「大学（予測課題2）」の採点一覧表

表1 採点結果

(3) 生涯学習コンセプトルームについて、設計条件や特記事項を踏まえ、「使用目的とその効果」及び「設い(内装、什器、設備機器等)」について提案すること
なお、【補足図記入欄】にその考え方をイラストやシステム図等により補足する

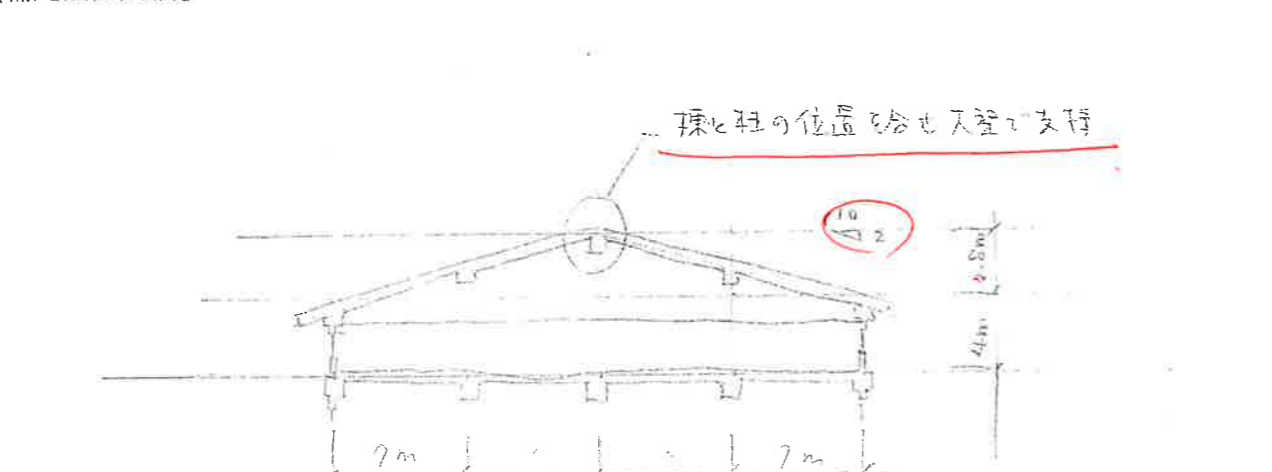
これを図面(階平面)に書き下す!!
